福島第一原子力発電所 特定原子力施設に係る実施計画 変更認可申請書

- 「福島第一原子力発電所 特定原子力施設に係る実施計画」
5・6号機におけるメガフロート津波等リスク低減対策に伴い、下記の通り変更を行う。

2.33 5・6号機 放射性液体廃棄物処理系

図-3 5・6号機 滞留水貯留設備 系統概要図

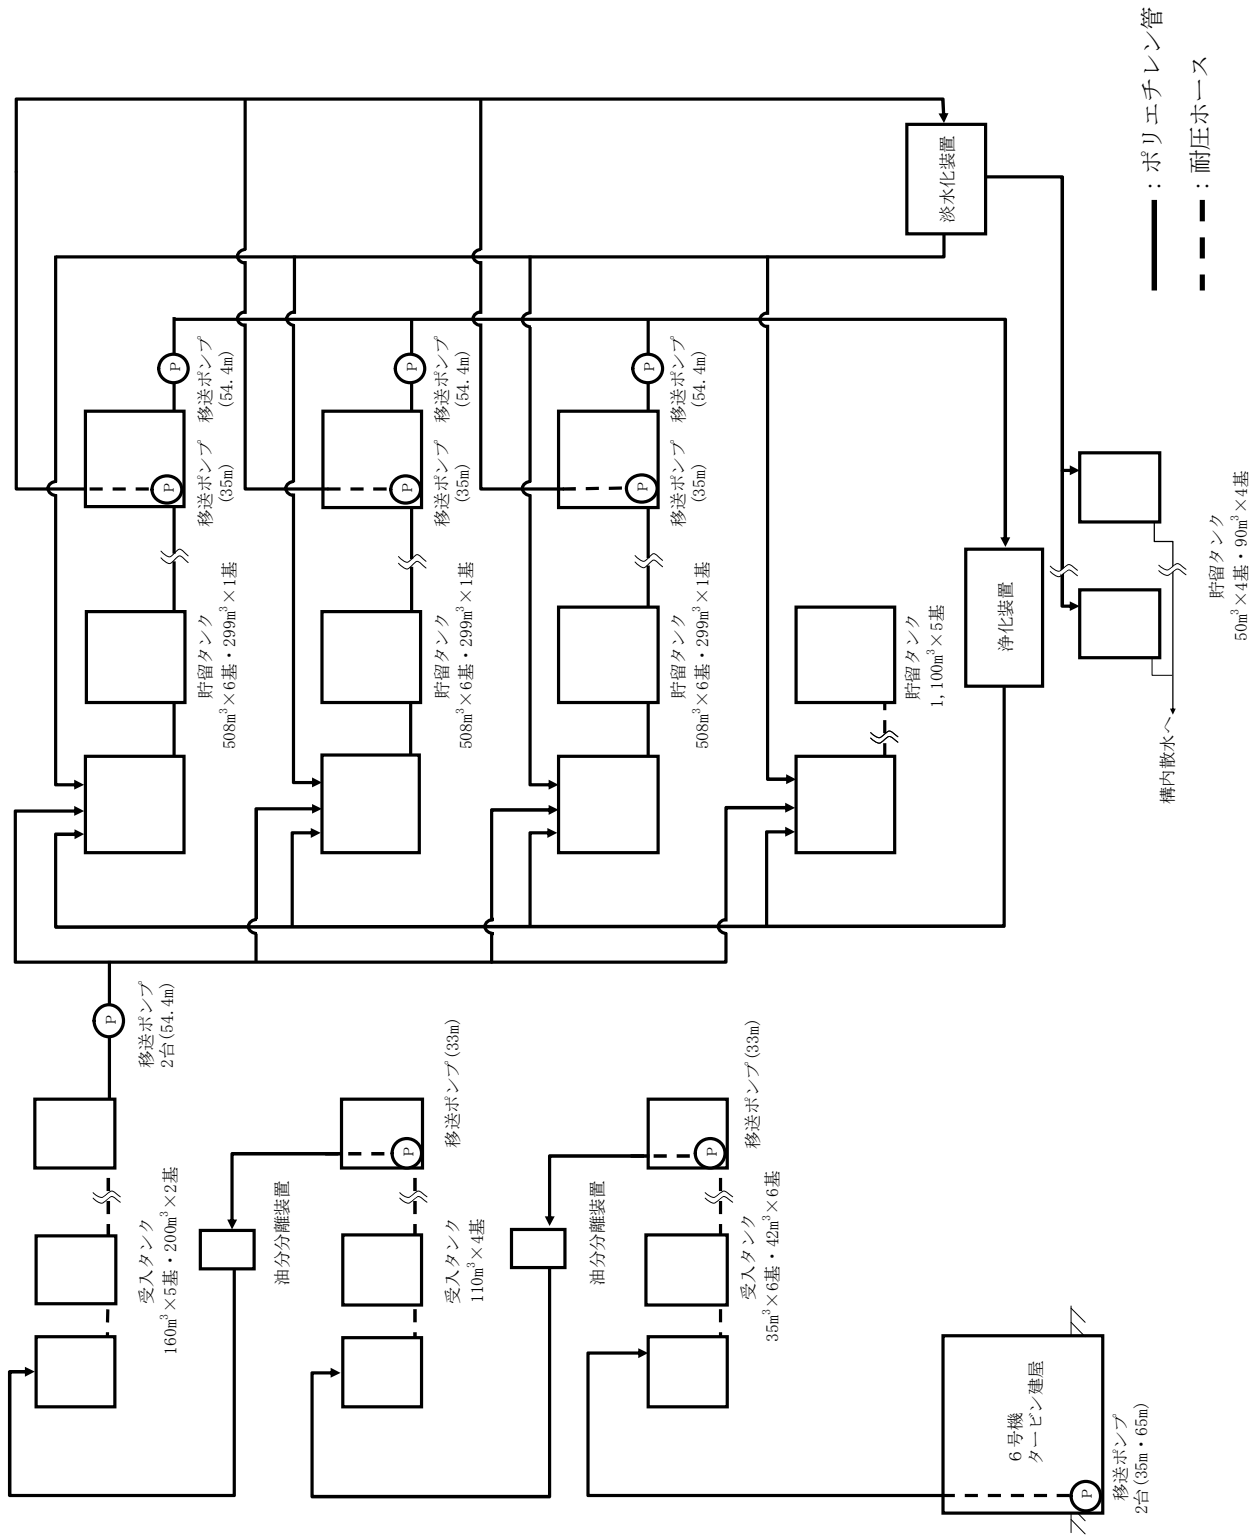
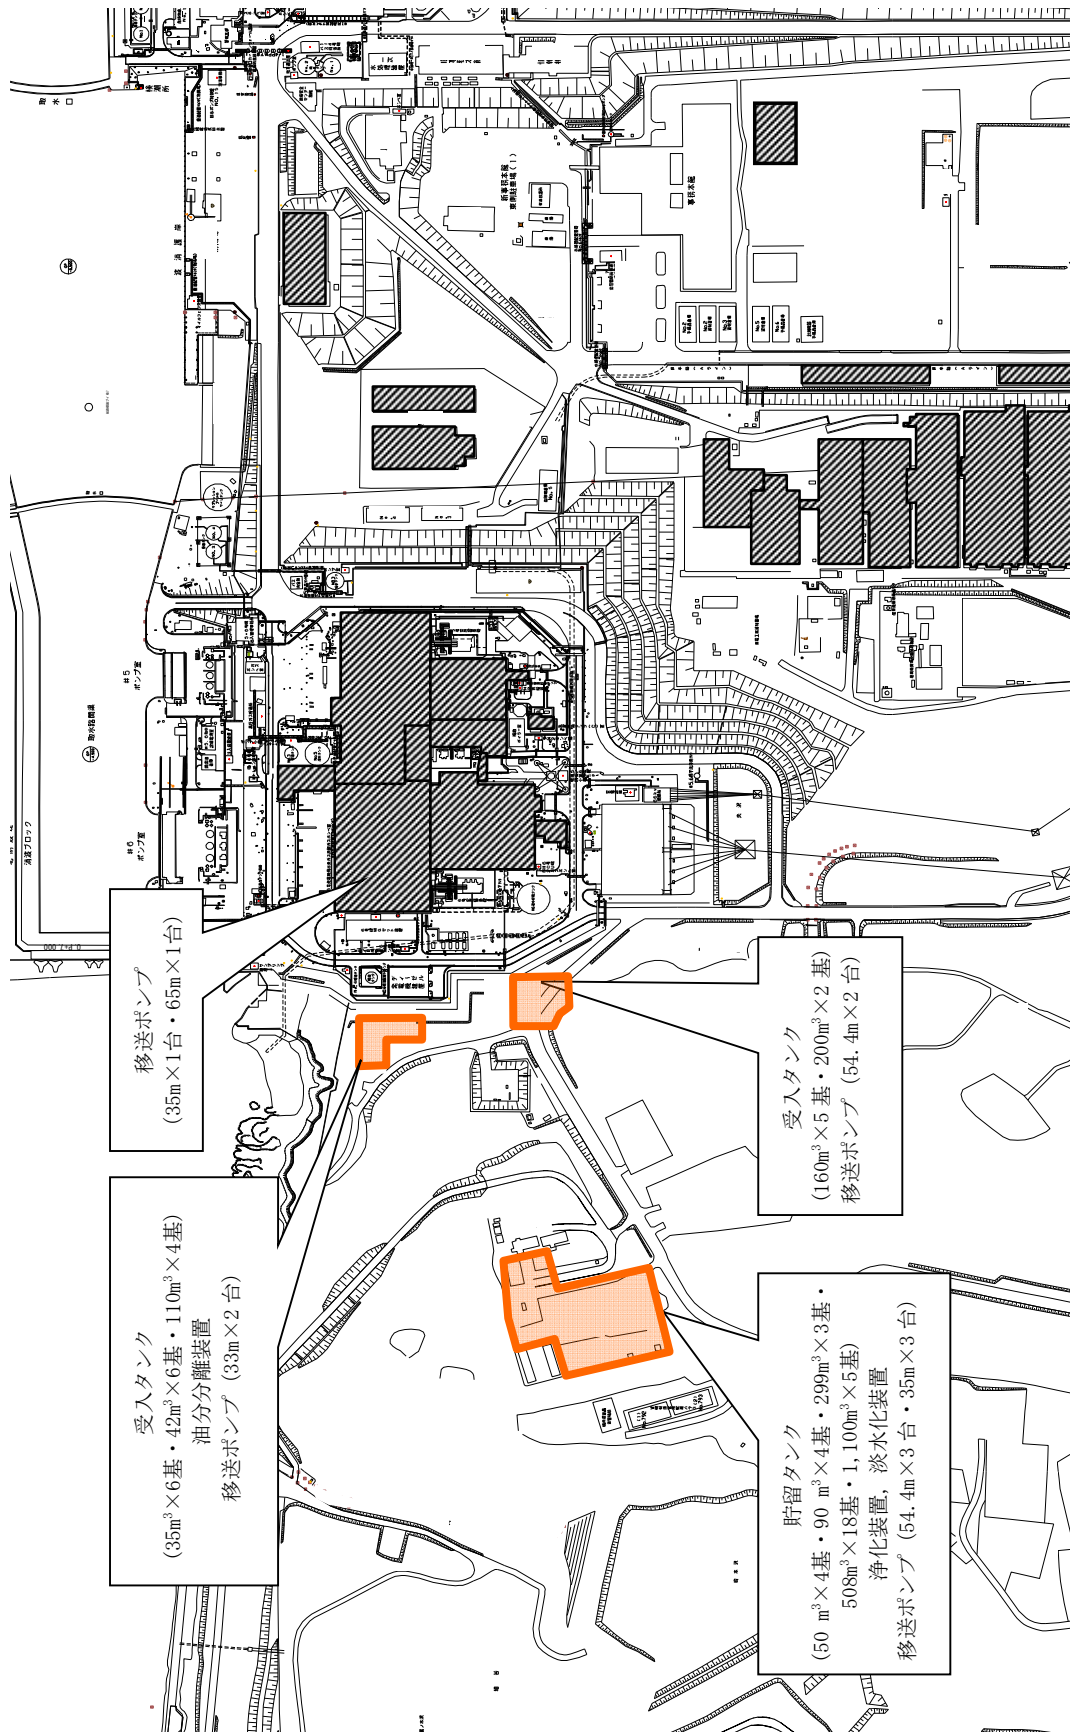
添付資料-4

・メガフロート津波等リスク低減対策に伴い、記載の適正化

c.（廃止）メガフロート（完成品）
